**Oggetto: Osservazioni sul progetto definitivo di prosecuzione verso nord dell'Autostrada A31 Valdastico, primo lotto.**

## **Replica alla relazione Mandrone-Ferrero “Studio delle condizioni di stabilità della parete La Gioia in relazione alla realizzazione di un impianto per la produzione di calce dolomitica di proprietà di Fassa s.r.l.”**

## Osservazioni al Progetto definitivo dell'Autostrada A31 Valdastico Nord

*Fig. 54 dello studio Mandrone e Ferrero, con ridisegnate in colore rosso le tracce delle sezioni corrette secondo la linea di massima pendenza. Il risultato è notevolmente diverso e verosimilmente anche i punti di arresto dei massi risulteranno sensibilmente diversi.*

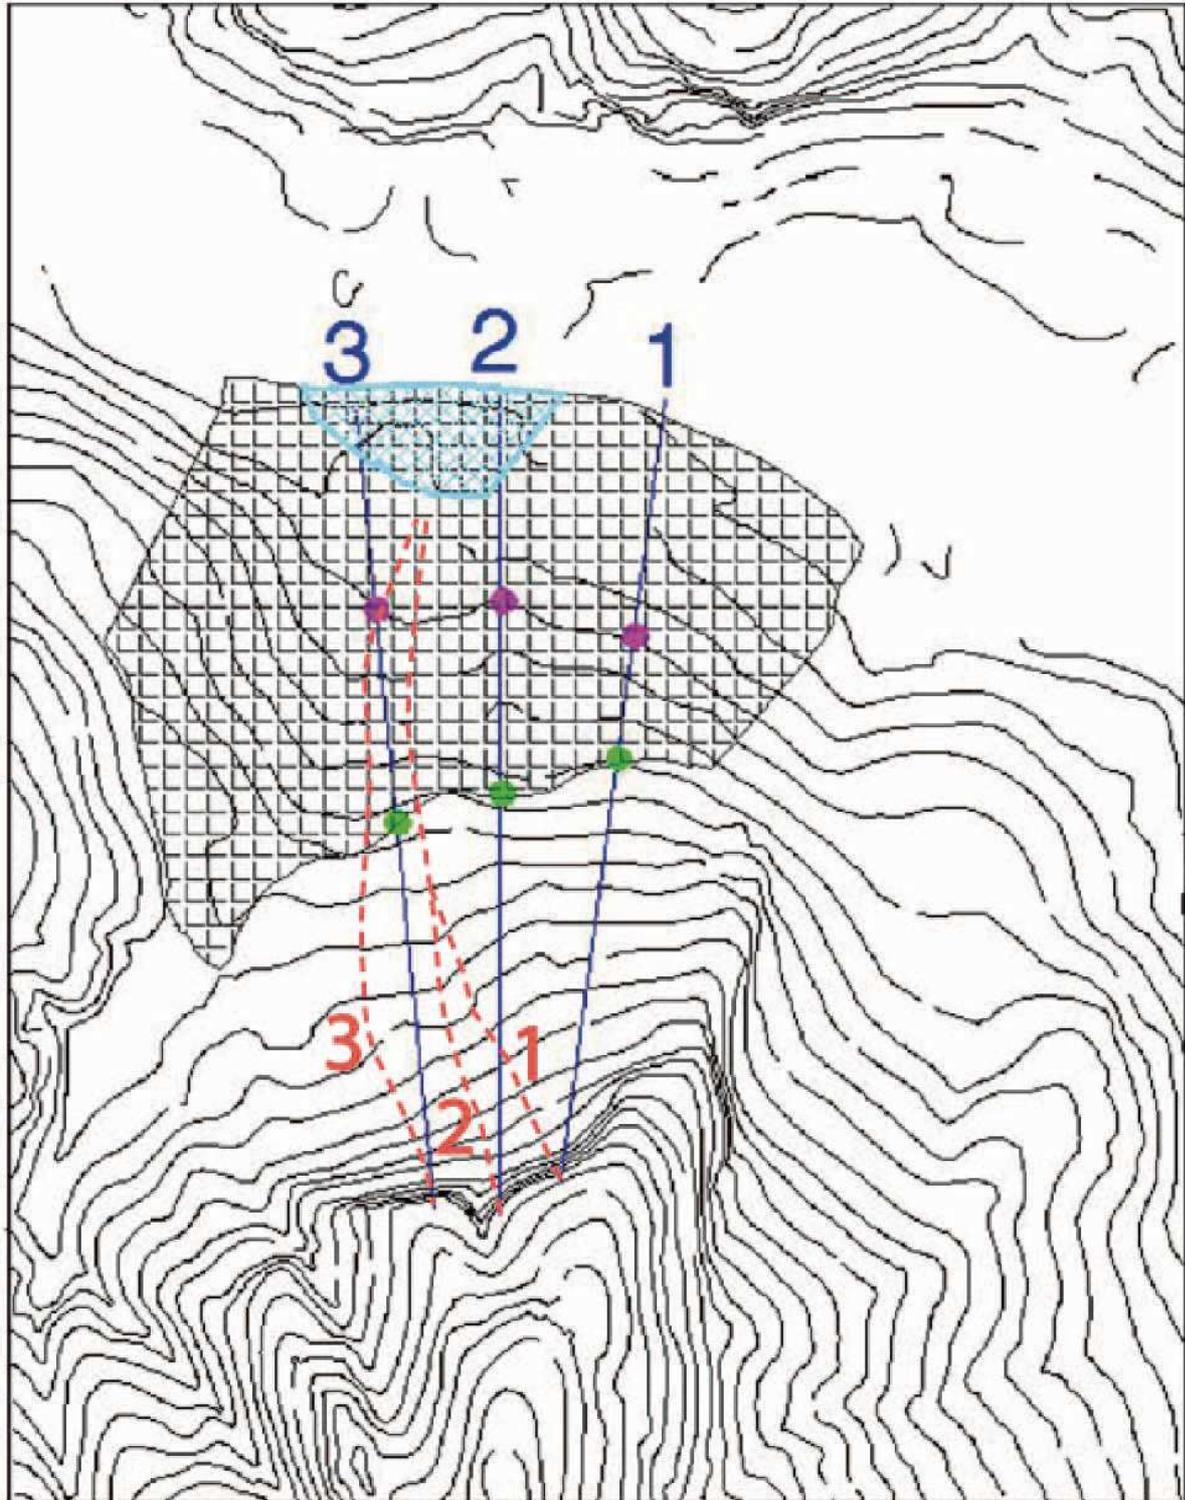
Nel paragrafo 10.3.2 si legge: *“Lo studio della pericolosità di pareti rocciose soggette a fenomeni i caduta massi deve essere condotto valutando i possibili percorsi dei blocchi e le conseguenti energie cinetiche sviluppate. Tale analisi confronta lo sviluppo delle equazioni del moto del blocco, che può percorrere tratti in caduta libera, in corrispondenza di pendii molto acclivi, impattare con il pendio e, successivamente proseguire il moto con fenomeni di rimbalzi e impatti successivi o moti di scivolamento e/o rotolamento (...) Per l'applicazione di tali metodi è necessario conoscere la topografia del pendio e le sue caratteristiche geostrutturali. Sono state identificate 3 sezioni significative (Fig. 54) che ricoprissero in modo omogeneo l'area di cava “La Marogna”.*

Le 3 sezioni utilizzate non possono rappresentare la traiettoria di caduta di massi che si staccano nel punto indicato della parete La Gioia, perché sono oblique rispetto il pendio. Infatti, la traiettoria corretta deve essere sempre ortogonale alle isoipse, cioè deve seguire la linea di massima pendenza, salvo locali possibili brevi deviazioni conseguenti ad impatto con blocchi presenti sul pendio stesso. Se la sezione è obliqua al pendio la sua pendenza risulterà inferiore a quella reale, portando ad una velocità dei massi in caduta inferiore a quella reale, quindi a traiettorie più brevi (i massi si fermano prima).

Tra l'altro, nella parte bassa del versante sia la sezione 1 che la 2 percorrono la cresta di un dosso, cosa molto inverosimile, in quanto i gravi in rotolamento/scivolamento saranno attratti dagli incavi del versante, non dai rigonfiamenti.

**Le sezioni corrette sono state ridisegnate in colore rosso sulla figura 54.** Il risultato è notevolmente diverso. Si noti come la traccia originale della sezione 1 sia totalmente fuorviante. Un blocco che cada dalla parete nel punto di inizio della sezione verrà convogliato verso NNO, cioè verso l'area di intervento Fassa, e non verso NNE.

Dunque, utilizzando delle traiettorie più coerenti con la forma del versante, la loro pendenza risulta maggiore e di conseguenza anche il punto di arresto dei gravi in caduta risulterà più lontano dall'origine.

In conclusione, **le simulazioni descritte al paragrafo 10.3 sono inattendibili.**

Figura 3

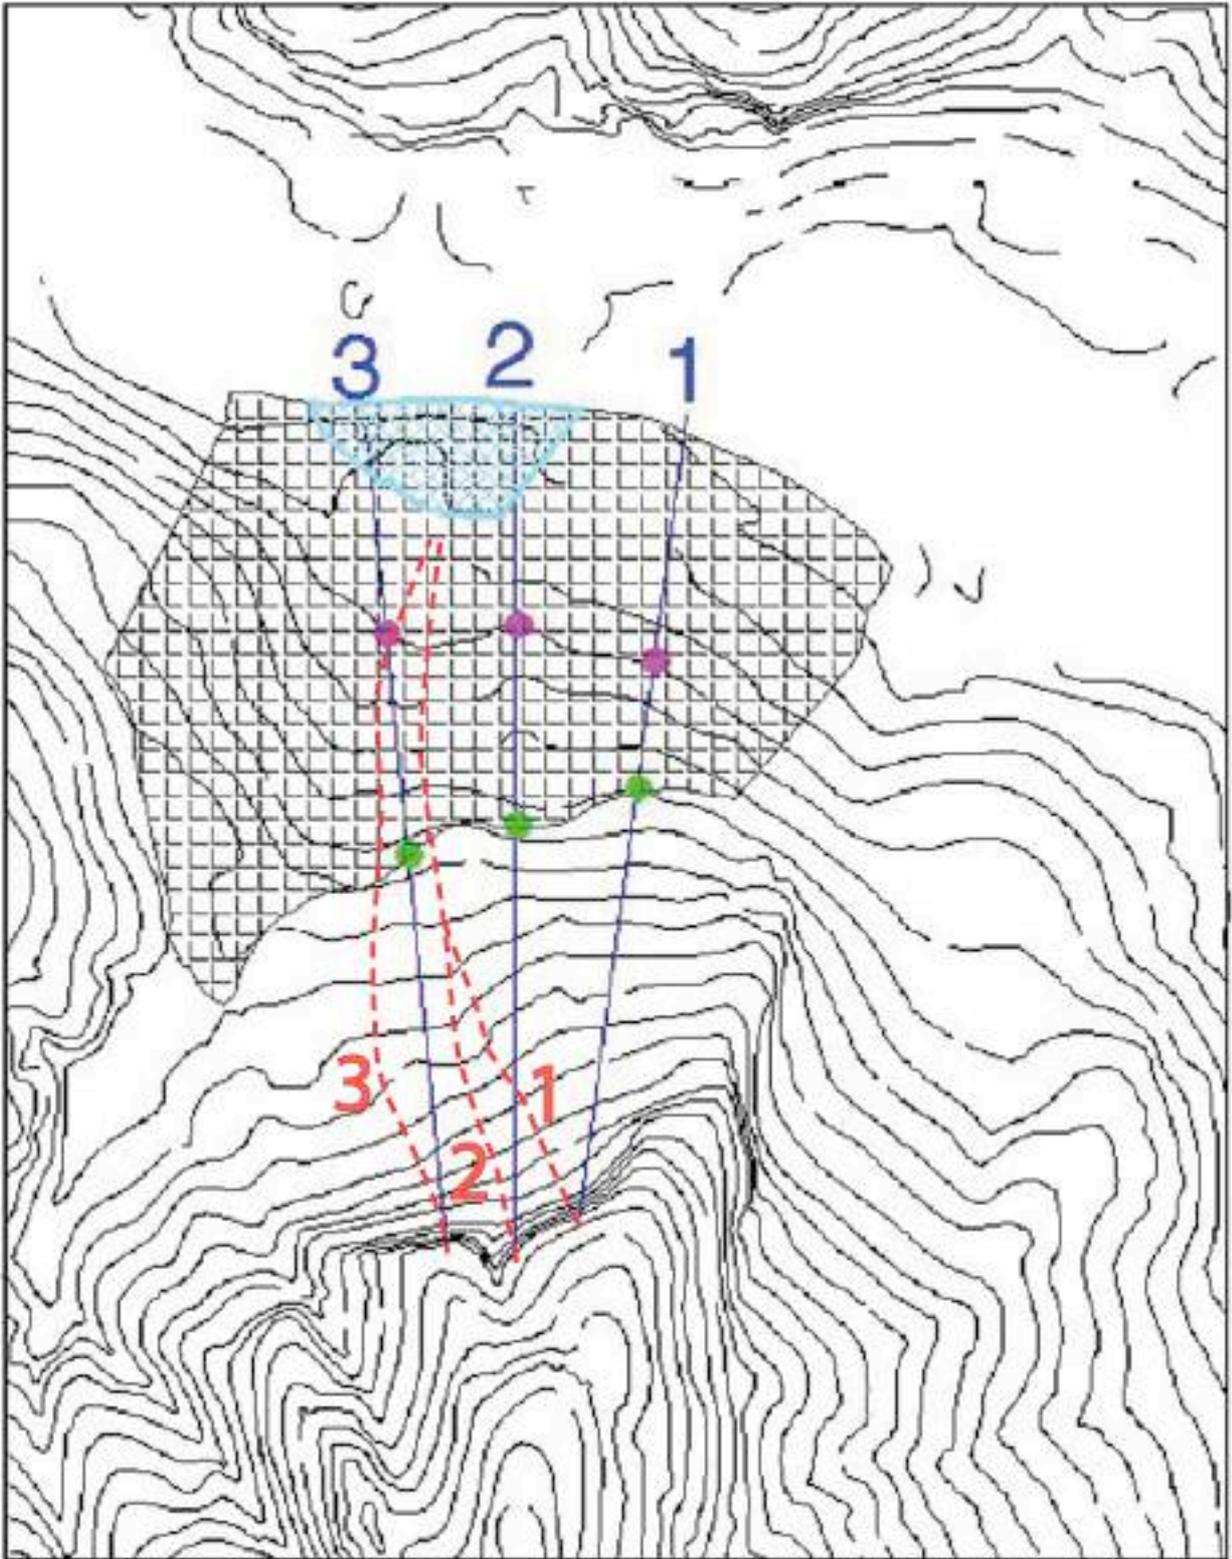
- 1) il mancato riconoscimento che la superficie di scivolamento della paleofrana non è costituita da una superficie di strato, la cui inclinazione (15°-20°) è troppo debole per permettere uno scivolamento, bensì da una superficie di **piano di faglia inclinata verso valle di circa 35°**, la quale **tronca gli strati** (Figure 1 e 2) e **continua al di sotto della parete**.
- 2) nelle simulazioni di caduta massi, sono state usate **traiettorie incompatibili con le leggi della meccanica**, in quanto le traiettorie sono oblique rispetto la direzione di massima pendenza del versante (Figura 3).

Lo stesso vale per **la simulazione di caduta massi, che nella fattispecie è basata su traiettorie impossibili** (in blu nella Figura 3, mentre la traiettoria corretta dovrebbe invece corrispondere a quelle in rosso).

Figura 4

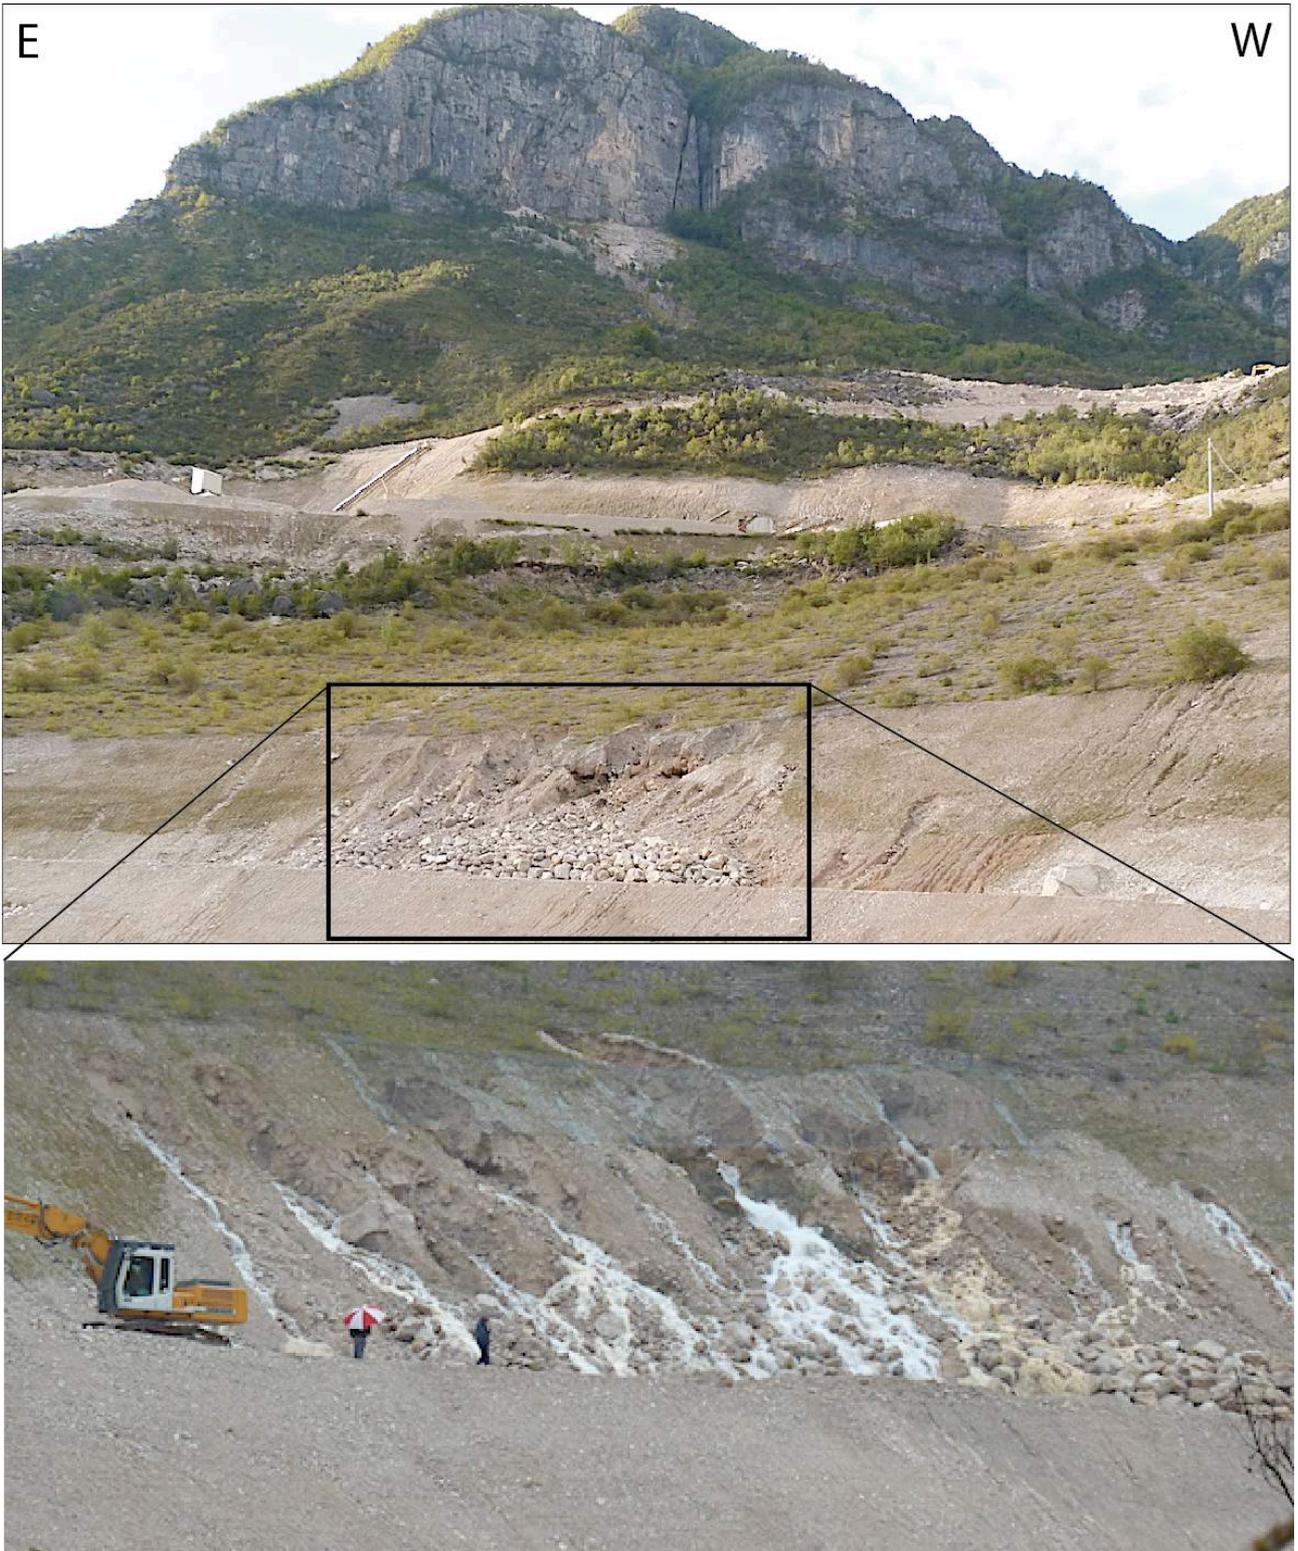
Risulta evidente una importante omissione, cioè la **mancata segnalazione di una rilevante venuta d'acqua all'interno della cava**, osservata in varie occasioni (p.e. novembre 2010, maggio 2013 e novembre 2014 (Figura 4)) in seguito a prolungata precipitazione meteorica. La venuta d'acqua ha originato una serie di sorgenti allineate ad un'altezza di circa 15 m dal piazzale della cava, sul suo lato occidentale. Tale emergenza è alimentata dalla falda d'acqua che si origina all'interno del corpo poroso di frana, probabilmente collegata anche al bacino del lago effimero Acqua del Salto, che si forma in occasione di eventi piovosi particolarmente intensi lungo il margine della paleofrana nella valle di Menore. Infatti, l'orizzonte sorgentizio si situa esattamente alla base di un impluvio nel corpo della paleofrana, che verso monte si collega col lago temporaneo Acqua del Salto. Oltre alla testimonianza diretta degli abitanti del luogo, la formazione periodica di tale bacino d'acqua è facilmente rilevabile da una lettura della carta CTR, che tra le quote di 650 e 630 metri lungo la Valle Menore mostra un fondo piatto alluvionale, con soglia a valle prodotta dall'accumulo della paleofrana. La venuta d'acqua è stata originata dal taglio del versante prodotto dalla cava. In origine, la falda circolante nel corpo di frana andava a raccordarsi col livello di base locale costituito dal torrente Astico, senza manifestarsi in superficie. I processi erosivi innescati nel corpo della paleofrana dalle sorgenti artificiali sono stati parzialmente limitati con la deposizione di blocchi di roccia allineati lungo l'orizzonte sorgentifero (Figura 4) e con la costruzione di un canale collettore che devia le acque. È verosimile che l'elemento idrogeologico delle sorgenti costituisca un fattore di instabilità del versante artificiale, più acclive di quello naturale originario, aumentando repentinamente la pressione di poro in occasione di precipitazioni.
